改善箇所説明図

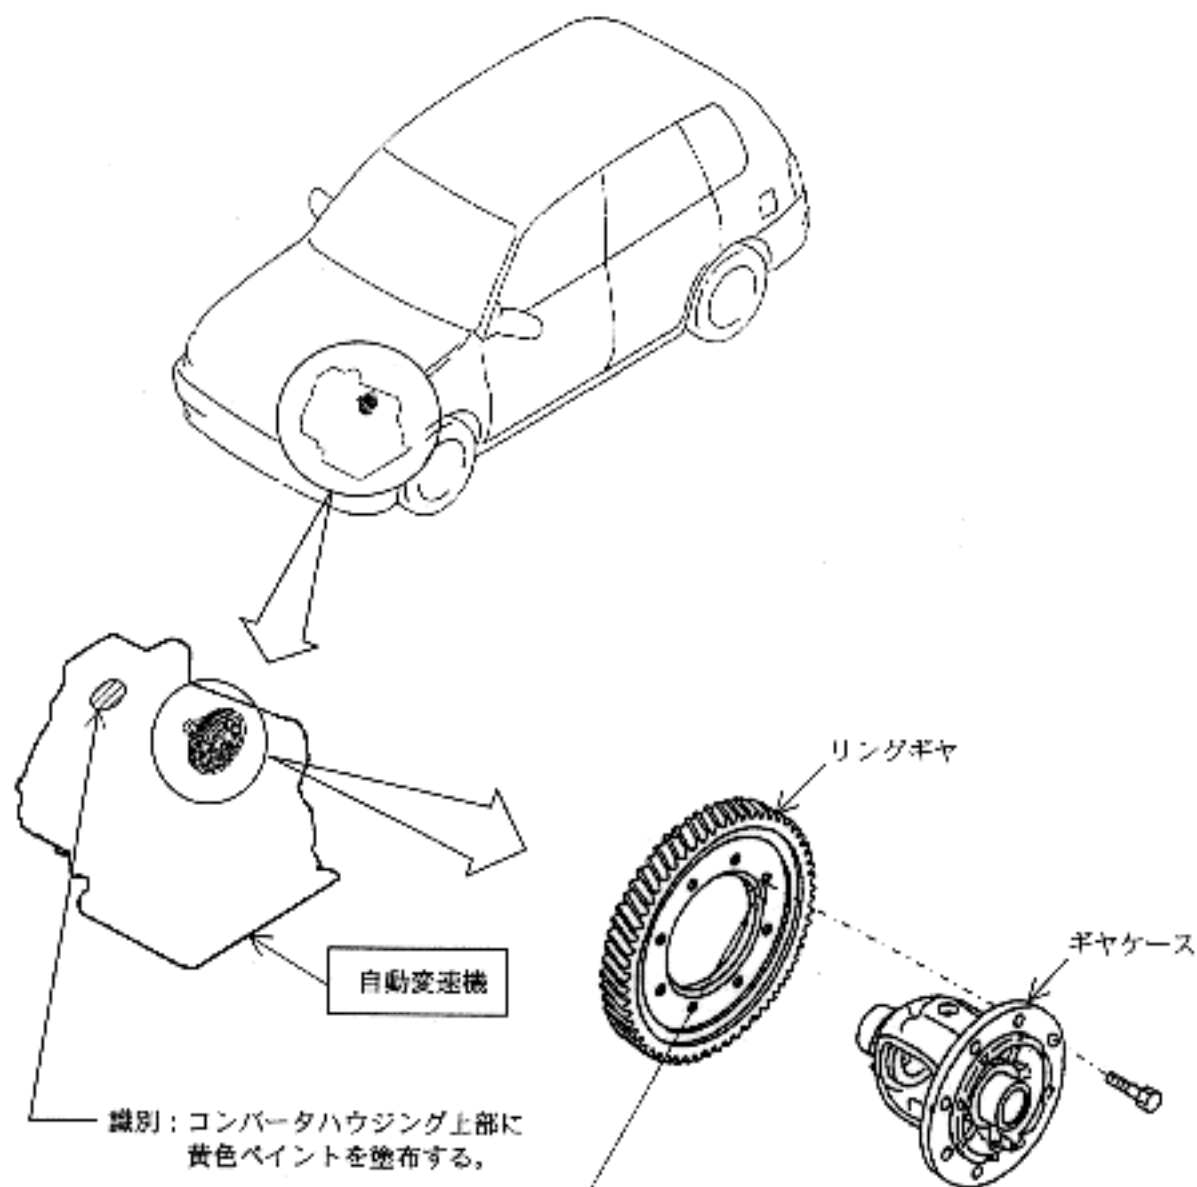
基準不適合発生箇所

3速自動変速機において、当該変速機内部のリングギヤ取り付けボルトのねじ穴に加工不良のものがあり、そのままの状態で使用を続けると当該取り付けボルトが緩み、ミッションケースと干渉して異音が発生し、最悪の場合、当該変速機が破損して走行不能に至るおそれがある。

改善の内容

全車両、当該自動変速機を良品と交換する。
